Ministerspørgsmål vedr. kritik af AU's Punktkilderrapport.

Knud Jeppesen 9. aug. 2021

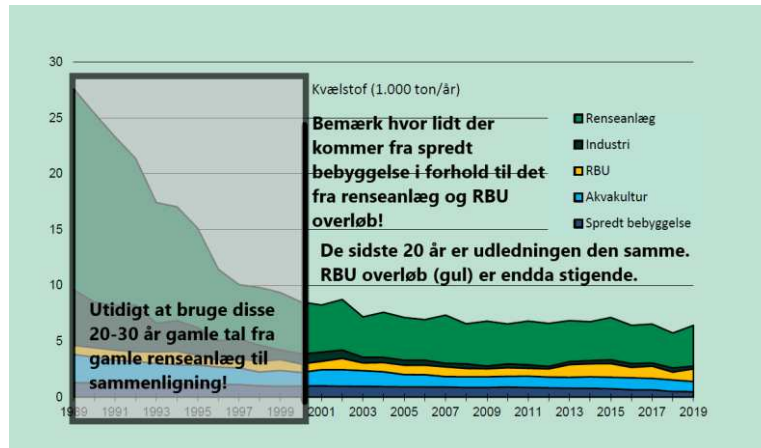
Som det ses af nedenstående figur, vises år efter år den samme graf med udgangspunkt i over 30 år gamle tal, som udgangspunkt. Fra starten efter hvor man indførte første vandmiljøplan og påbegyndte at bygge bedre renseanlæg. Som der står: *I alt er den samlede udledning af kvælstof, fosfor og organisk stof i hele perioden reduceret med hhv. ca. 80%, 90% og 90%*. Nej det er ikke i hele perioden -det er de første 10 år at udledningsmængderne er faldet. Det må da alt andet lige være mere interessant at vise det der også står i teksten: *"Den samlede udledning af kvælstof, fosfor og organisk stof fra punktkilder har i perioden 2004-15 været på stort set samme niveau."*

og bruge det som udgangspunkt og få en y-akse der viser de enkelte udsving for punktkilderene tydeligere.

Med hvilken begrundelse er det nødvendigt år efter år at oplyse, at udledningen er faldet med 80-90 % siden starten af vandmiljøplanerne for over 30 år siden i 1989, når det reelt ikke har været fald i udledningerne de sidste 20 år?

Vil ministeren foranledige en ændring af disse figurer fremover, så de er mere retvisende og giver et nutidigt billede?
